Al·legacions al conjunt de documents aprovats inicialment sota el nom de “la implantació del servei pel manteniment de les franges de prevenció d’incendis forestals a les urbanitzacions de Sant Bartomeu de la Quadra, la Rierada i Vallpineda, de Molins de Rei, el seu reglament, la memòria justificativa i el projecte d’establiment amb els seus corresponents annexos”.

Presentats per [REDACTED]
[REDACTED] en nom de l’associació SOS LA RIERADA, amb CIF [REDACTED]
[REDACTED] i de la Plataforma Cívica per la Defensa de Collserola, de la qual en forma part.

Als documents "Memòria de Franja perimetral de baixa combustibilitat de la Rierada" i "Memòria de Franja perimetral de baixa combustibilitat de Vallpineda".

Annex 1: plànols de la Rierada i Vallpineda. Marcat en vermell diferents zones on NO HI HA CASES.

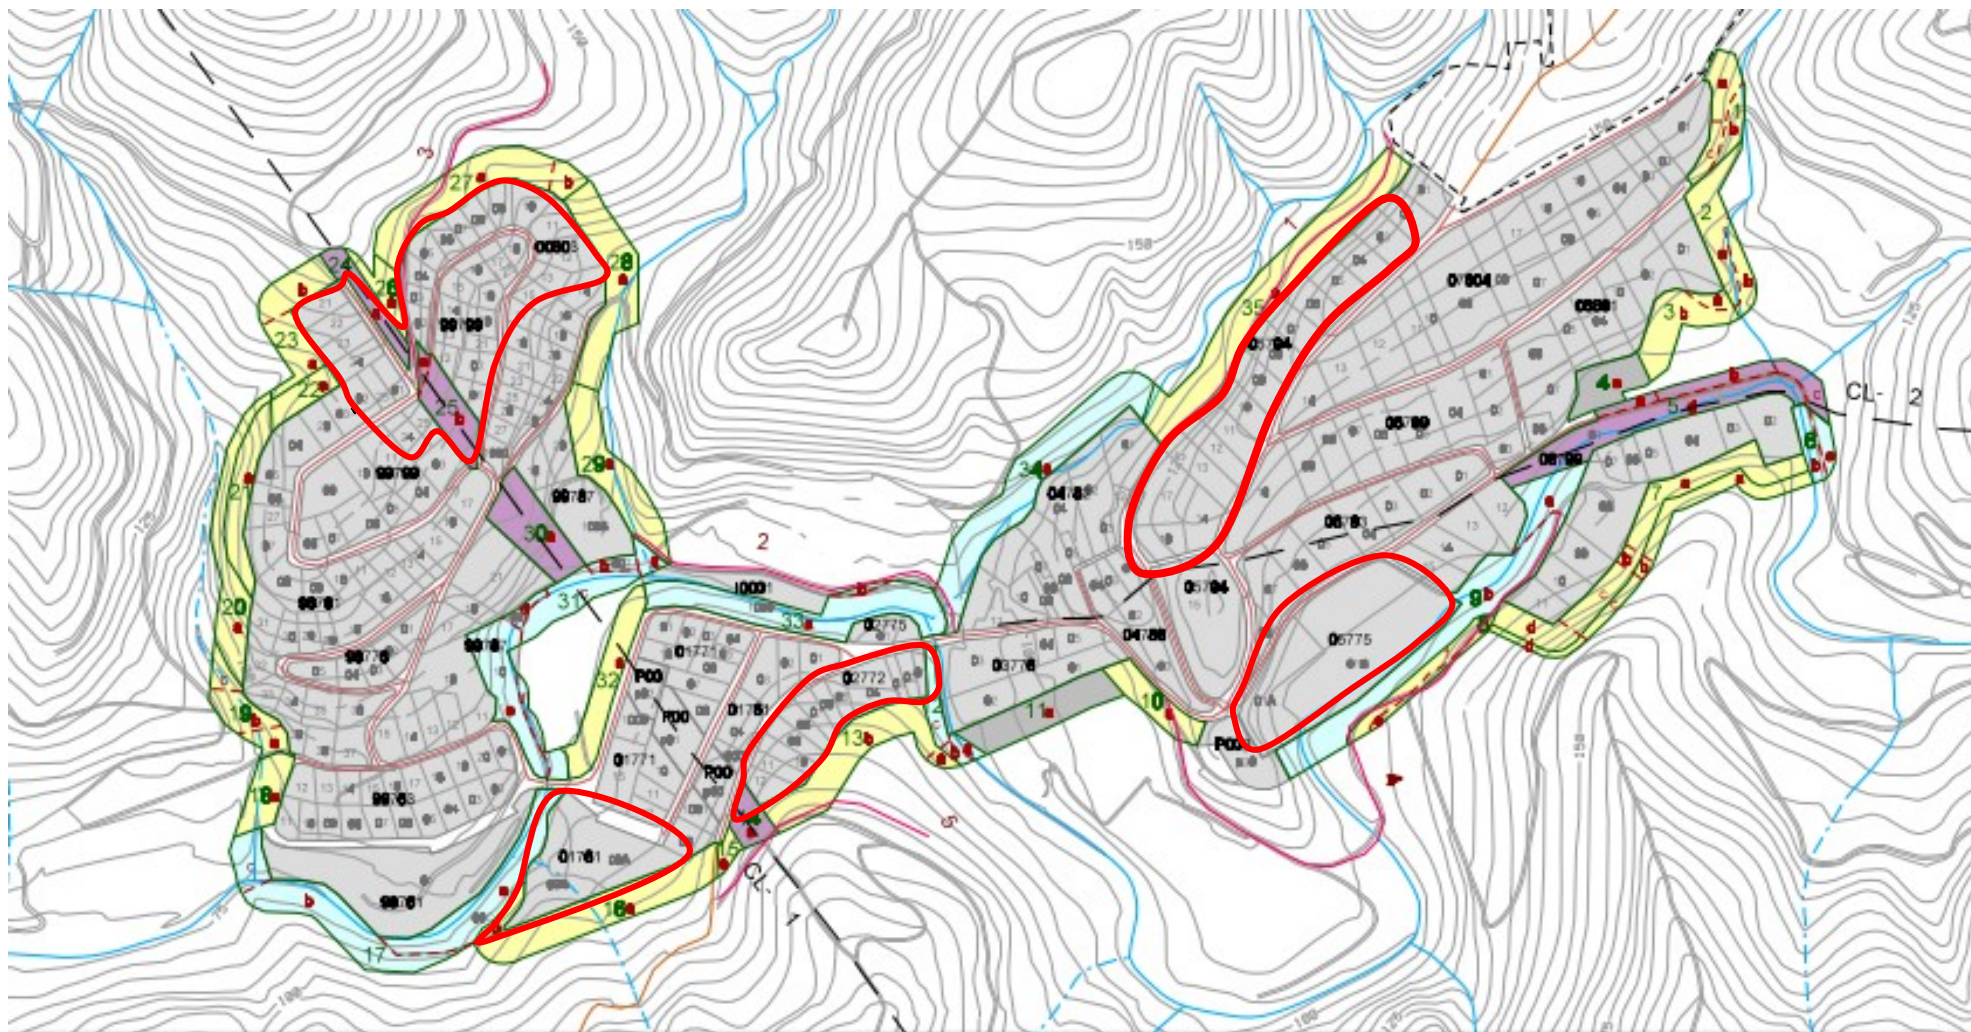
Al·legació número 3: En zones boscoses, cal establir com cal assolir l'objectiu principal de les franges de protecció perimetral, que és garantir un espai relativament segur al voltant dels entorns habitats que permeti actuacions de protecció en el moment en que es produeix un incendi, a les zones on els projectes de urbanització preveuen un creixement expansiu de la urbanització.

I, per tant, veient que aplicar l'execució de les franges sobre el plànol previst no resol la protecció dels habitatges existents (perquè en diferents casos les franges queden a mínims de 100-200 metres), fer propostes per resoldre-ho. Veure annex 1, on s'indiquen diferents zones on es dona aquesta circumstància.

La nostra proposta en aquest punt és clara: s'han de dibuixar i executar les franges de protecció al voltant dels habitatges existents. Si és necessari, cal arribar a acords econòmics amb els propietaris de les parcel·les buides. Els criteris de les franges de protecció perimetrals no són els mateixos que s'apliquen a les finques construïdes o a les parcel·les interiors de la urbanització. Per tant, és clarament insuficient limitar-se a

Annex 2: plànol de franges de la Rierada. En groc, espais de la riera on no és necessari actuar sobre la riera per protegir les cases.

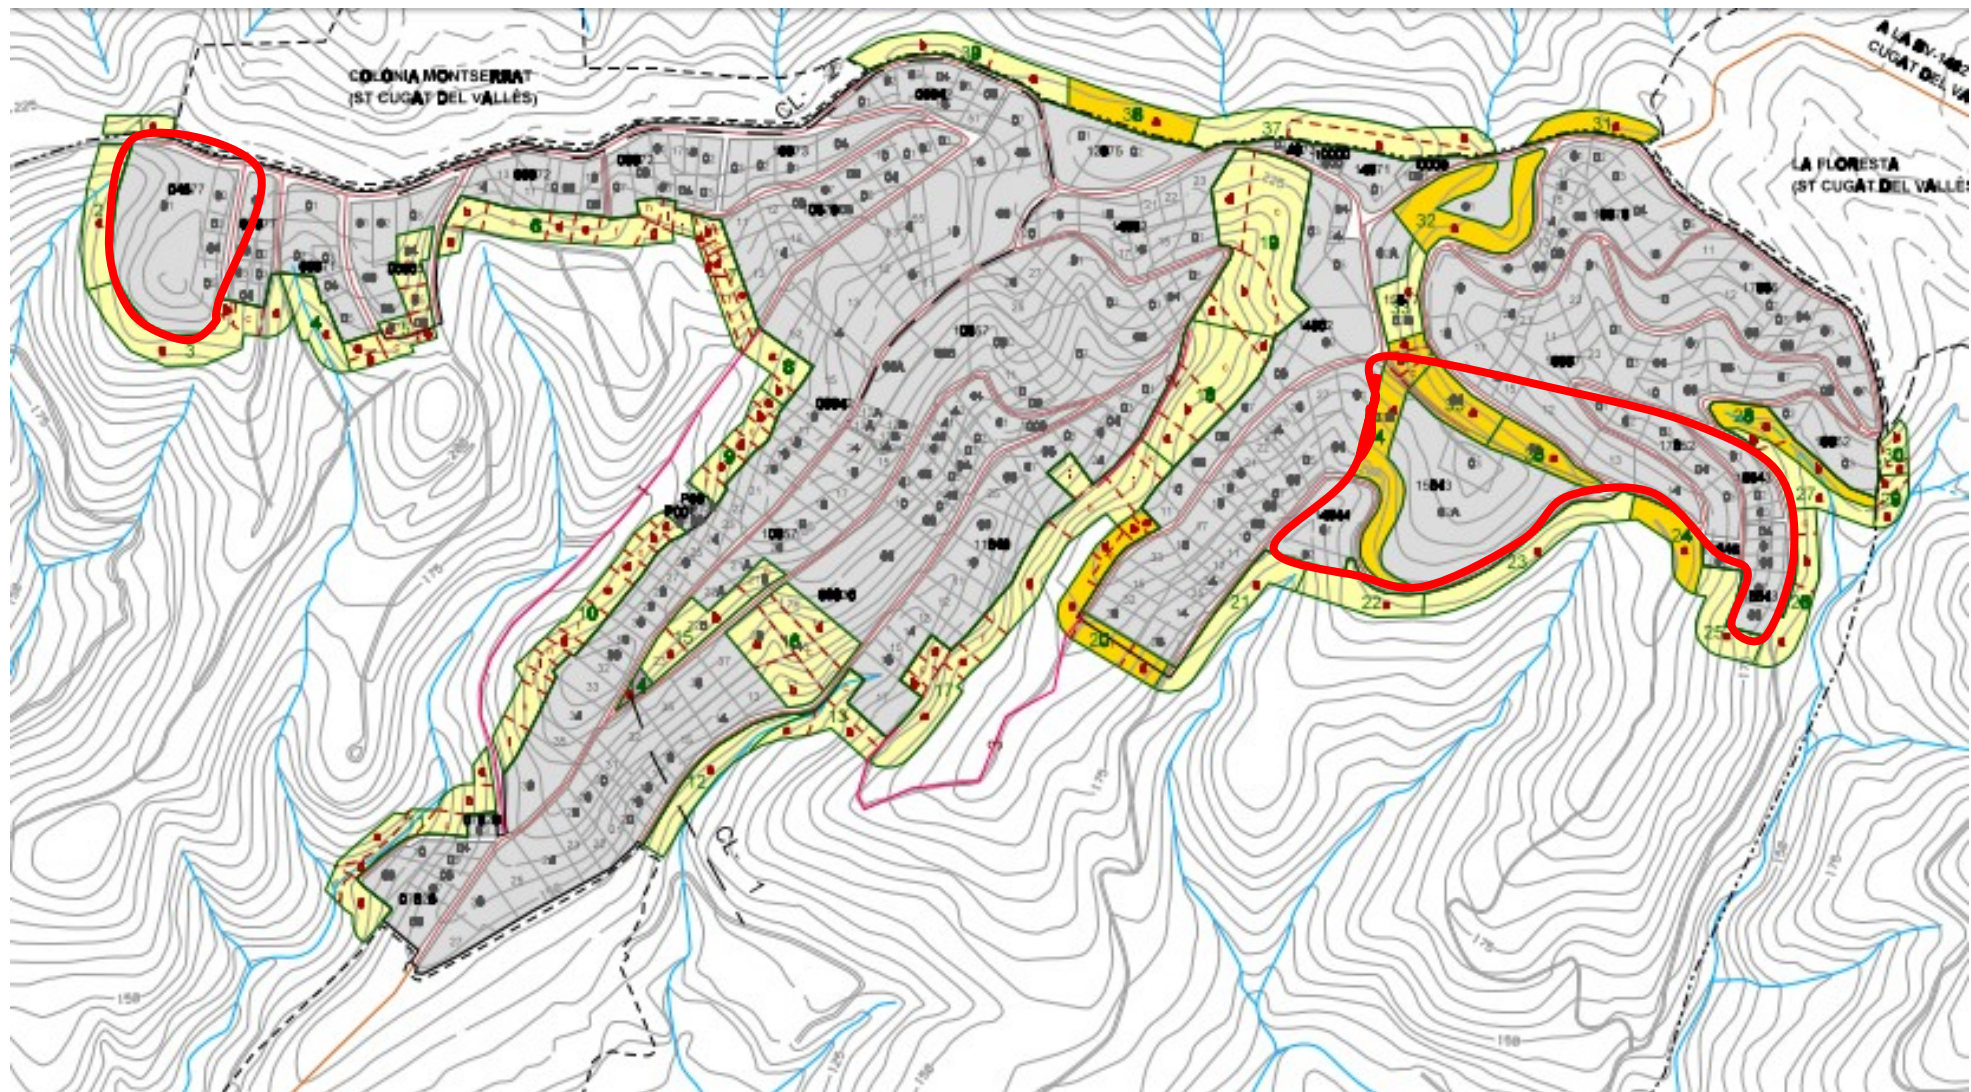
Al·legació número 4: Tenir en compte que la previsió constructiva a la Rierada impacta greument a la riera de Vallvidrera. Per aquest motiu, sobre el plànol hi ha diferents franges de 25 metres al voltant de la urbanització que afecten greument aquest espai fluvial especialment protegit.

Mirant sobre el plànol les afectacions sobre la riera també observem que no hi ha cap zona on pugui arribar a les cases a través de la riera, donat que pràcticament en tota la urbanització, actualment, hi ha espais descampats on en només en alguns dels quals es pretén edificar. A més la vegetació de ribera no té les mateixes característiques quan a inflamabilitat que les zones boscoses.

Per tant, cal un anàlisi acurat de com tractar la riera i no aplicar directament els criteris d'eliminació de sotabosc i distàncies entre arbres. En el projecte actual no es fa. Veure Annex 2, alguns espais on això succeeix.

Demanem que no es faci cap actuació sobre la riera i que el projecte tècnic d'actuació a la riera sigui consensuat amb el Consorci del Parc de Collserola i respongui als criteris del Pla de conca de la riera de Vallvidrera que actualment s'està elaborant.
